Riscontro nota 9/6/2021

Dipartimento T.A. Servizio Regionale Gestione e Qualità Acque

I riferimento alla comunicazione 09/06/2021 prot. RA n.0242007 del Dipartimento Territorio Ambiente Servizio Gestione e Qualità delle Acque, avente ad oggetto comunicazioni inerenti gli scarichi idrici di cui alla richiesta CLEA ENERGY srl di autorizzazione regionale alla realizzazione ed alla gestione di un impianto di recupero e riciclo rifiuti R.A.E.E. non pericolosi - moduli fotovoltaici a fine vita e produzione " End of Waste" di M.P.S. - in Strada Provinciale Madonna degli Angeli, 26 - Tocco da Casauria (PE), si precisa quanto segue.

Figura n. 1

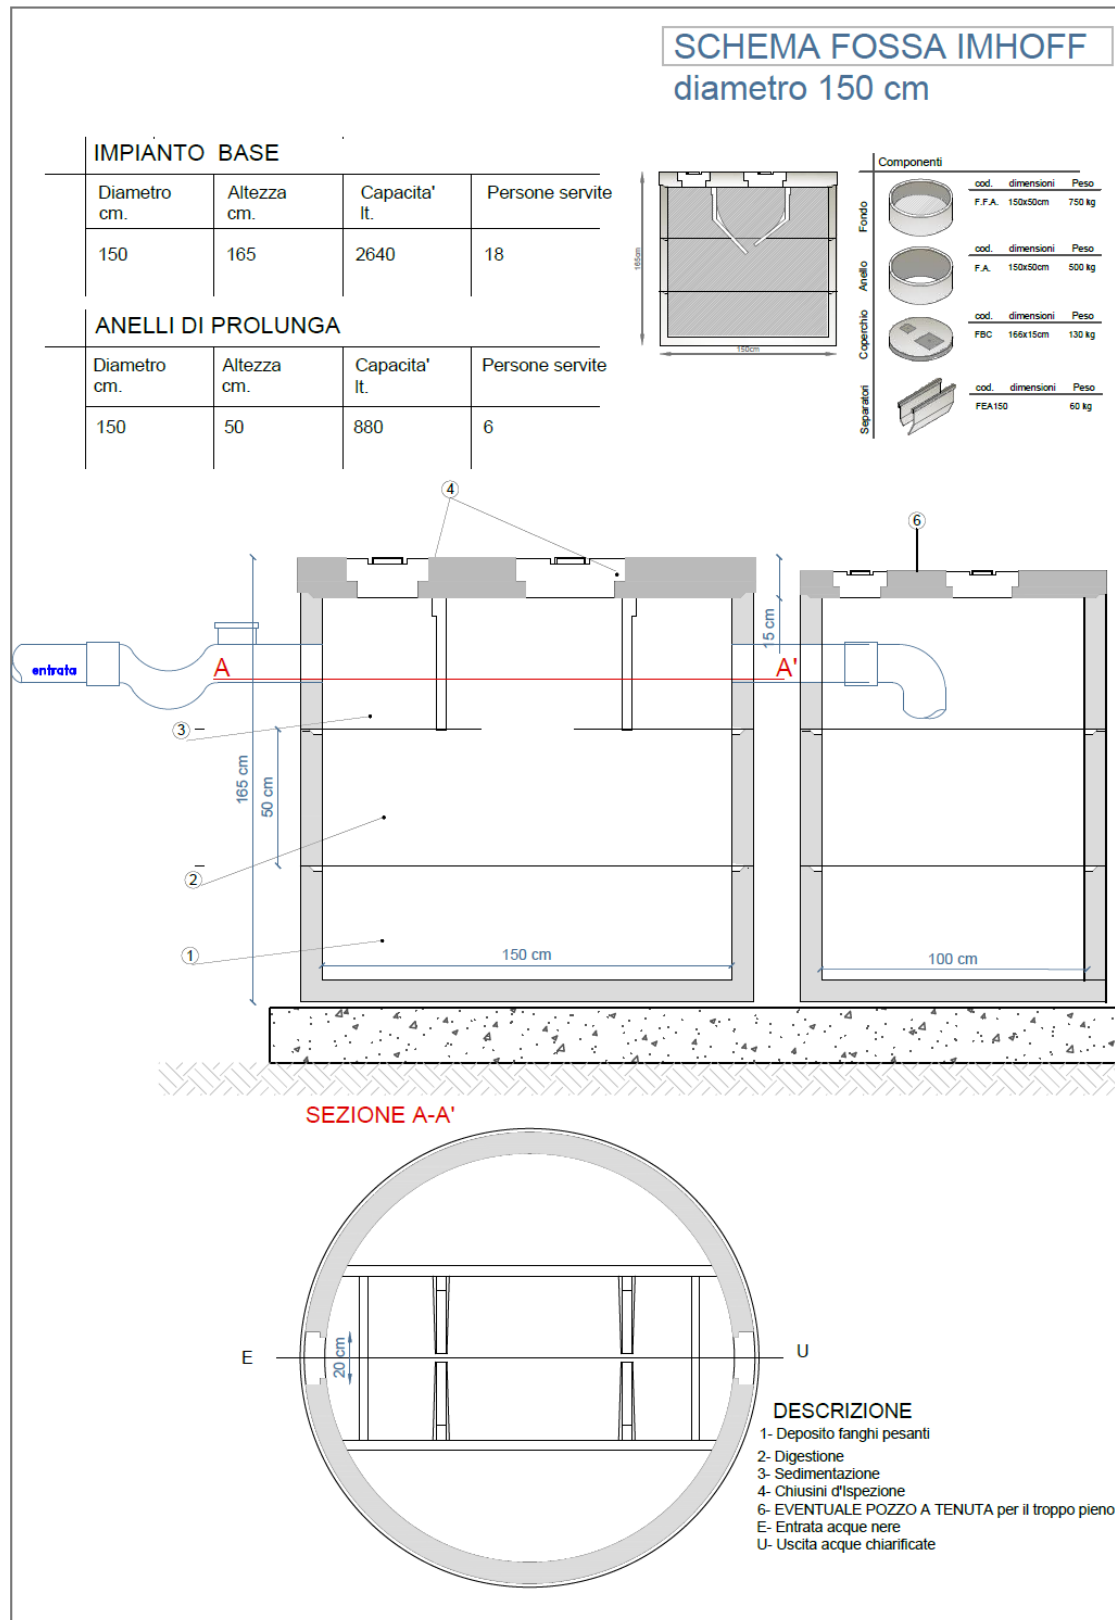
In particolare, con riferimento al sistema di trattamento delle acque reflue dell'impianto, assimilabili a domestiche ex art.2, comma 1, lett.b del DPR 227/2013, come evidenziato da codesto Servizio Regionale Gestione e Qualità Acque, la SANTILLI & BREDA srl ottenne, dal Dipartimento di Prevenzione USL di Pescara, nell'anno 2009, l'autorizzazione per l'utilizzo di una fossa a tenuta e successivo smaltimento.

Da allora tale sistema di trattamento reflui è stato realizzato dalla SANTILLI & BREDA srl, nel rispetto delle caratteristiche tecniche/funzionali e dimensionali di progetto, come di seguito riportate in **figura n.1**, e mantenuto in esercizio, ancora adesso, con incarico a ditta iscritta all'Albo Nazionale Gestori Ambientali, autorizzata a Servizi di *Prelievi fanghi fosse settiche e Smaltimento Rifiuti*; a conferma del corretto mantenimento in esercizio del predetto sistema di

L'elaborato grafico **1C4-Scarichi esistenti** del progetto in discussione, mostra chiaramente in planimetria il posizionamento del pozzo a tenuta, posto in prossimità della fossa settica tipo Imhoff, e la totale assenza di una successiva rete di dispersione nel terreno.

Per un mero errore di trascrizione in relazione tecnica è stato però inserito/mantenuto lo smaltimento, mediante subirrigazione nel sottosuolo, delle acque reflue pretrattate in uscita dalla fossa imhoff, anziché la raccolta di tali acque in apposito pozzo a tenuta da troppo pieno e successivo prelievo e trasporto delle stesse ad impianto autorizzato allo smaltimento, come autorizzato e come tuttora in atto e mantenuto in esercizio dal titolare dell'attività.

Considerata la modesta produzione di liquami aggiuntivi che si prevede potranno essere generati dall'utilizzo dei locali igienici, docce e spogliatoio della futura nuova attività di recupero e riciclo moduli fotovoltaici a fine vita della CLEA ENERGY srl, nonché l'attuale capacità di trattamento del sistema esistente a vasca biologica imhoff e successiva vasca pozzo a tenuta, si è previsto, di intesa con la SANTILLI & BREDA srl, il convogliamento al medesimo sistema di trattamento anche dei reflui (assimilati a domestici) provenienti dai servizi igienici del costruendo capannone CLEA ENERGY srl.
